Baustelle 2018 - 2040

Nutzung der Bahnhöfe am BER 2040 lt. Masterplan und bei FRA lt. Wikipedia

— Kapazität lt. Masterplan  
— Nachfragegerechte Bereitstellung der Kapazität

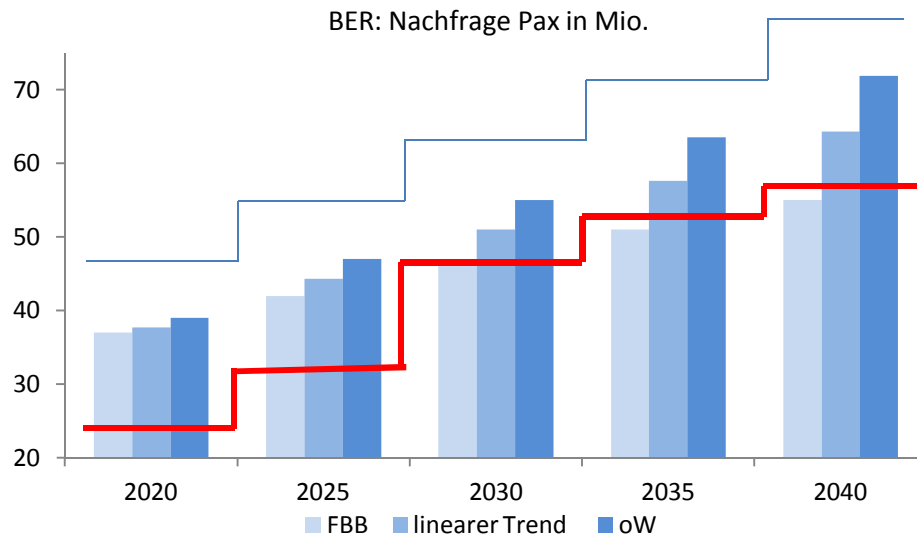
DUS hat mit 50% LCC ein vergleichbares  
Aufkommen wie BER

- Normalerweise soll ein Masterplan mindestens die zukünftig erwartete Nachfrage decken.
- Wünschenswert sind Kapazitätsreserven für mind. Fünf Jahre.
- Der Masterplan der FBB deckt vielleicht die untere wahrscheinliche Entwicklungslinie, Reserven sind nicht vorhanden.
- **Lt. FBB Prognose** sollen zum Passagieraufkommen **folgende Flugbewegungsaufkommen** stattfinden:

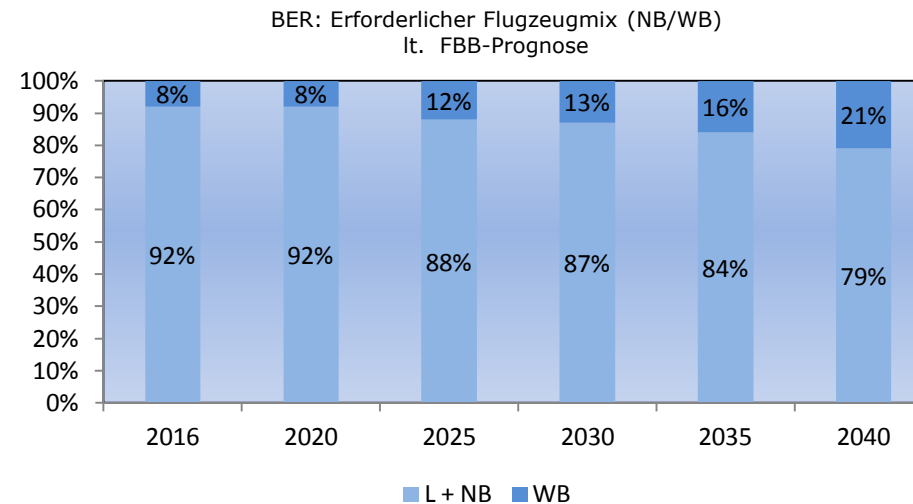
Um die von der FBB angegebene Passagiere pro Flugzeug (Pax/Flz) zu erreichen muss sich der Flugzeugmix am BER dramatisch, von 8% WB auf 21% WB, ändern (siehe folgende Abbildung).

Ein solcher Flugzeugmix am BER ist unwahrscheinlich. Er müsste nämlich dazu führen, dass der Interkontinentalverkehr bis 2040 um 285% und der Kontinentalverkehr nur 26% zunehmen würde.

Bleibt aber der Flugzeugmix konstant, was wahrscheinlich ist, ist 2025 damit zu rechnen, dass die Kapazitätsgrenze des parallelen Pistensystems für einen restriktionsfreien Verkehr am BER erschöpft ist. Spätestens ab 2030 ist eine 3. Piste am BER erforderlich. Ohne 3. Piste kann ab der 2. Phase des Masterplans auf weitere Ausbaumaßnahmen verzichtet werden.
